Procedimento di Valutazione d'Impatto Ambientale, ex art. 52 della L.R. 10/2010 e ss.mm.ii., del "Progetto unitario di coltivazione inerti e recupero ambientale di una porzione di terreno inserita nella variante di adeguamento al PAERP, scheda n.18, denominata *il Pugio - Le Strosce*". Proponente: *Renone Arezzo S.r.l.*

Risposta alla " Richiesta di documentazione integrativa ai sensi del comma. 3 dell'art. 55 della L.R. 10/10 e smi, per le porzioni della Scheda 18 individuata dalla particella 59 del foglio 36 del NCT del Comune di Arezzo".

DOCUMENTAZIONE INTEGRATIVA/ESPLICATIVA

Arezzo, 24.08.2015

Figura 1 Planimetria con indicazione del bacini idrografico del Borro delle Strosce chiuso alla sezione posta in corrispondenza dell'attraversamento sul corso d'acqua della S.P. della Libbia.

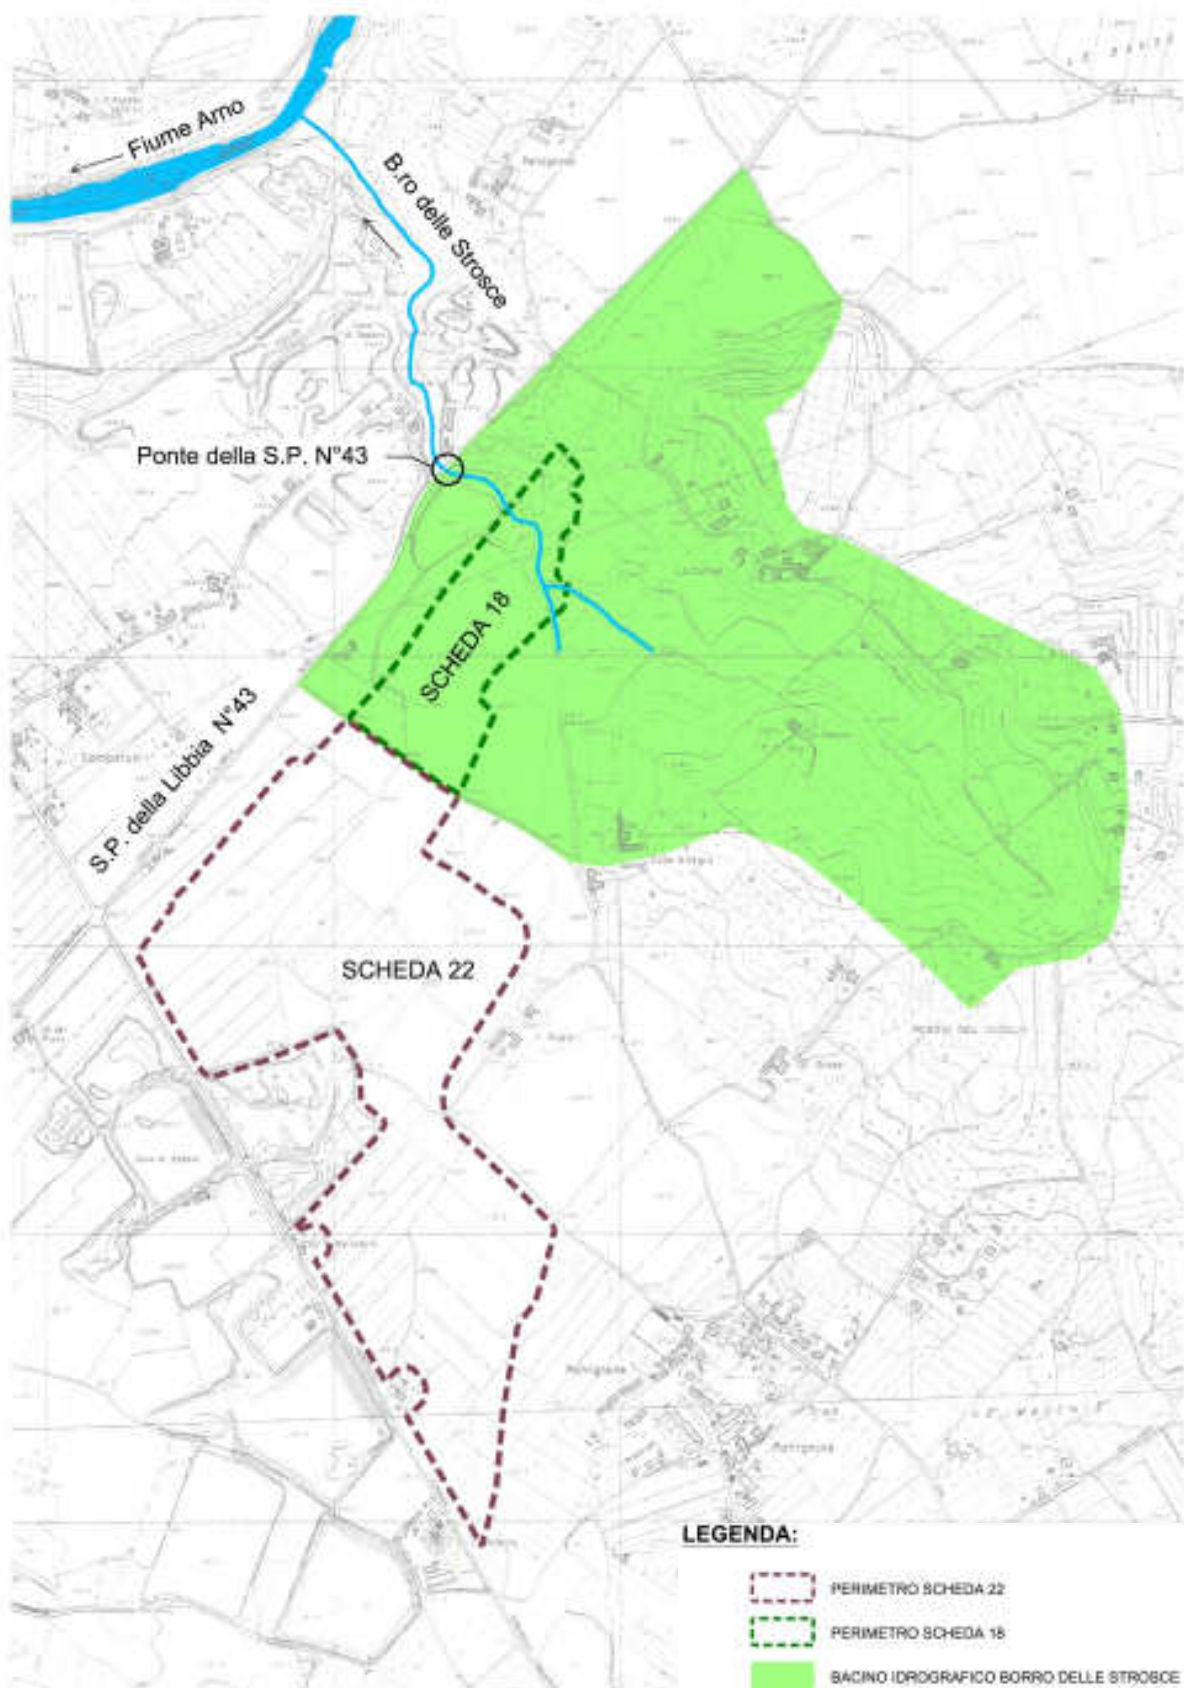
«b. Si rileva la possibile sottostima del bacino idrografico sotteso dall'indirizzamento di tutte le acque della scheda 22 e 18 verso il fosso delle Strosce, mancando anche una valutazione idraulica sull'asta fluviale a valle delle opere di scarico del flusso delle acque meteoriche verso tale fosso, per cui necessita un approfondimento che tenga conto di quanto sopra»

Allo stato attuale il bacino idrografico del Borro delle Strosce chiuso a monte del ponte sulla S.P. della Libbia presenta un'estensione complessiva di 98 ha e, al suo interno, ricomprende le aree poste all'interno della scheda 18 (così come si evince dalla Figura 1).

In tale configurazione, il bacino idrografico sopra detto presenta le seguenti caratteristiche fisiografiche:

Lunghezza asta principale	L	395 m
Lunghezza idraulica del bacino	l	1085 m
Quota massima del bacino	$Q_{\max}$	312 m slm
Quota minima del bacino	$Q_{\min}$	250 m slm
Altezza media del bacino rispetto alla sezione di chiusura	h_m	29 m
Pendenza media dei versanti	i_v	7.98 %
Pendenza media dell'asta principale	i	3.1 %
Parametro medio di assorbimento del terreno	CN (II) ²	78
Ritenzione potenziale	S	3.16 mm
